（仮称）安岡沖洋上風力発電事業
環境影響評価準備書についての
意見の概要と事業者の見解

平成 29 年 2 月

前田建設工業株式会社

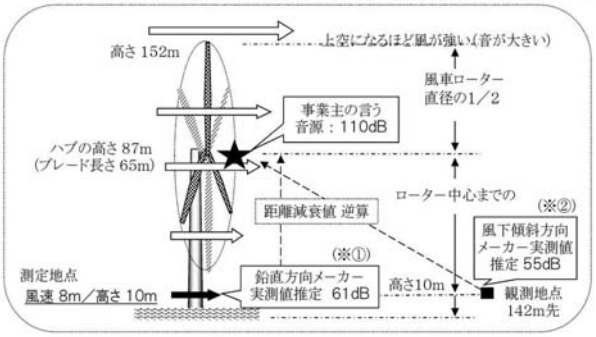
従って、4000Kw定格出力時の風力発電機の真下で、10mの高さで風速が8m／sの時にメーカーが測定した等価騒音レベルは【61dB】ということになる。(下図 ※①)

また、風下傾斜距離 R_1 161.5mでの実測値は、更に小さい【55dB】となる。(下図 ※②)

こうした音を日常生活で例えれば、【61dB】は『ファミリーレストランの店内、デパートの売り場騒がしい事務所の中、乗用車の車内(100Km／h)』、【55dB】は『役場の窓口周辺、会話』ということになる。因みに、音源【110dB】は『自動車の警笛(2m)』と同じ音である。

◎ はたして、この程度の音が本当に、『4000Kw定格出力時に測定したメーカーの実測値』であるのか？　事業主は、メーカーの実測データーが無い当初から“目標値をクリアーする”と言ってきた。データーは辻褄合わせに後付けした可能性が高く、到底信じることは出来ない。
